# 改善箇所説明図

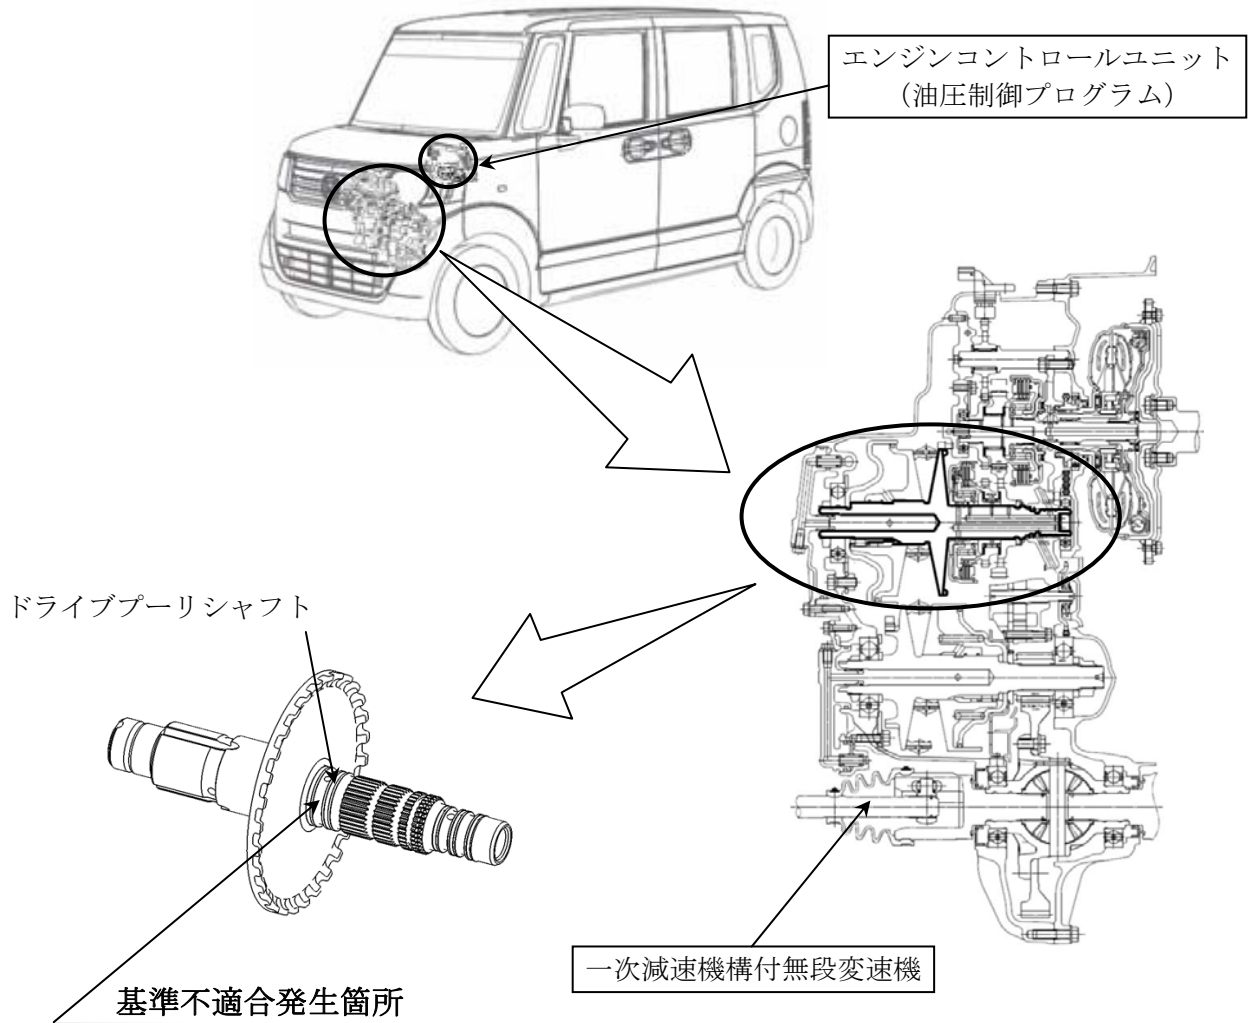
一次減速機構付無段変速機の油圧制御プログラムが不適切なため、変速レバーを前進又は後退位置へ操作後、すばやいアクセル操作を行うと、無段変速機のドライブプリーシャフトに高い負荷が加わることがある。そのため、その状態を繰り返すとシャフトが折損し走行不能となるおそれがある。

全車両、車載のサービス診断記録装置を確認し、ドライブプリーシャフトへの負荷状態が基準値以内の場合は、油圧制御プログラムを対策プログラムに書き換える。基準値以外の場合は、無段変速機を新品と交換するとともに、油圧制御プログラムを対策プログラムに書き換える。
